2022年5月

お客さま各位

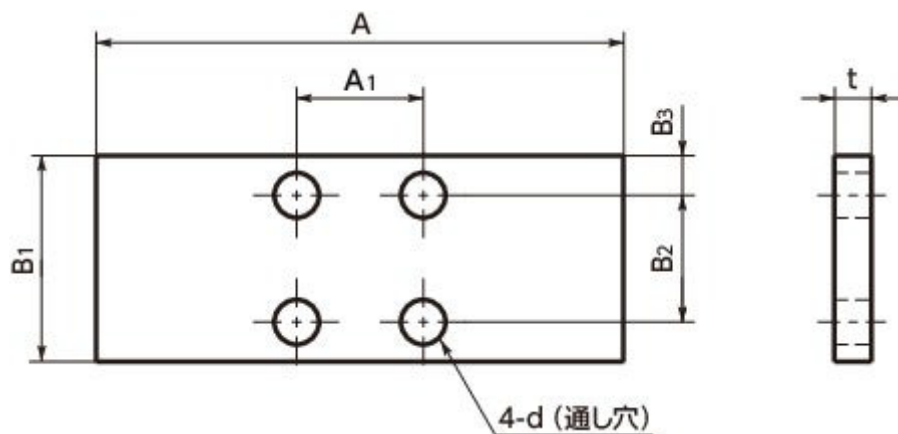
後継品では一部寸法が変更になります。
商品の取り付け・性能に関わる部分および適合するクランプとガイドの組み合わせについては、変更はございません。
寸法変更箇所は下記をご参照ください。
